Parecer Técnico SEMAD/SUPRAM LESTE-DRRA nº. 62/2022

Parecer Técnico de Licença Ambiental Simplificada (RAS) SEMAD/SUPRAM LESTE-DRRA nº. 62/2022

O empreendimento HELIO BERNARDINO RODRIGUES (SAIBREIRA SANTA CLARA), atuará no ramo minerário, especificamente em extração de areia e, exercerá sua atividade na Córrego do Limoeiro, zona rural, município de Ipanema – MG.

Figura 2 – Imagem da ADA apresentada nos autos do processo em relação aos imóveis do CAR.

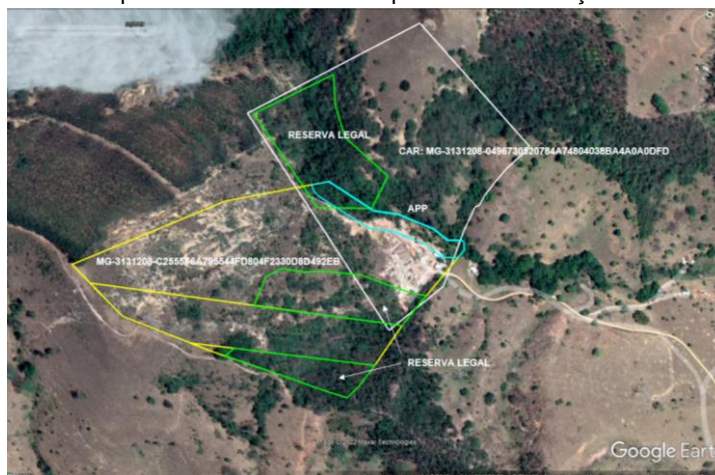
Apresentou o recibo de inscrição do imóvel no Cadastro Ambiental Rural – CAR, registrado sob o número MG-3131208-0496-7305.2078.4A74.8040.38BA.4A0A.ADFD de propriedade de Hélio Bernardino Rodrigues (CPF: 179.995.536-20). Ocorre que em consulta aos dados cadastrados no Sistema Nacional de Cadastro Ambiental Rural – SICAR, verificou-se sobreposição parcial entre a área do imóvel pleiteado para instalação do empreendimento e outro imóvel registrado sob o CAR número MG-3131208-C2555F6A795544FD804F2330D8D492EB, de propriedade de Hélio Bernardino Rodrigues (CPF: 179.995.536-20) conforme imagem abaixo.

Registra-se que o empreendedor apesar de informar na caracterização se tratar de empreendimento em fase de projeto, já operou na área de ANM/DNPM n. 831086/2004, por meio de Autorização Ambiental de Funcionamento – AAF no período de 05/09/2007 a 05/09/2011 (P.A. 10971/2006/001/2007 – AAF Nº 02992/2007) e no período de 18/02/2014 a 18/02/2018 (P.A. 10971/2006/002/2014 - AAF Nº 00828/2014) a atividade listada na DN 74/2004, A-03-01-8 - Extração de areia e cascalho para utilização imediata na construção civil com produção de 30000 m³/ano. Em ambos os processos o empreendedor informou que não haveria necessidade supressão/intervenção ambiental para implantação e operação do empreendimento. Também foi verificado que empreendimento possui requerimento de licença indeferido P.A n. 3232/2020, a fundamentação para o indeferimento consta do Parecer Técnico SEMAD/SUPRAM LESTE-DRRA nº. 103/2020.

Com base nas informações prestadas pelo empreendedor e no relatado no parecer de indeferimento “Parecer Técnico SEMAD/SUPRAM LESTE-DRRA nº. 103/2020” e neste parecer, verifica-se que o empreendedor não promoveu as devidas adequações necessárias ao saneamento processual e regularização do empreendimento, permanecendo diversas inconsistências. Tal fato corrobora para o posicionamento técnico desfavorável à concessão da licença ambiental pleiteada.

Em conclusão, com fundamento nas informações constantes do Relatório Ambiental Simplificado (RAS), do estudo do critério locacional e dos fatos relatados neste parecer, sugere-se o indeferimento da Licença Ambiental Simplificada ao empreendimento “**HELIO BERNARDINO RODRIGUES - SAIBREIRA SANTA CLARA**” para a atividade de “Extração de areia e cascalho para utilização imediata na construção civil”, código A-03-01-8, cuja produção bruta será de 9.900m³/ano (Classe 2), no município de Ipanema-MG.
